SERVICE INFO – INA 0055

Skifte i ruller av et par spennarmer for aggregatdriften

Modeller: Audi, Chevrolet, Isuzu, Land Rover, MG, Opel, Renault, Rover, Seat, Skoda, Vauxhall, Volkswagen, Volvo

Figur 1: Detaljert visning over rullen i den tidligere utformingen (venstre) og nye utformingen (høyre)

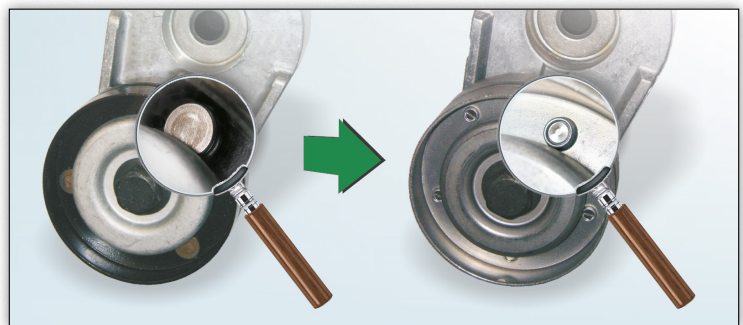
Fra nå av vil Schaeffler Automotive Aftermarket tilby versjoner med en modifisert rulle for de oppførte spennarmene.

Forskjellene er, som er vist i Bilde 1: belegget (tidligere sort, nå metall) og koblingen mellom begge lagerring-halvdelenene (tidligere naglet, nå tox-klinket).

I overgangsfasen vil vi kanskje ha en blandet lagerbeholdning av begge utformingene. Begge versjonene oppfyller de tekniske spesifikasjonene og kan brukes uten begrensninger på kjøretøyene som er spesifisert i katalogen.
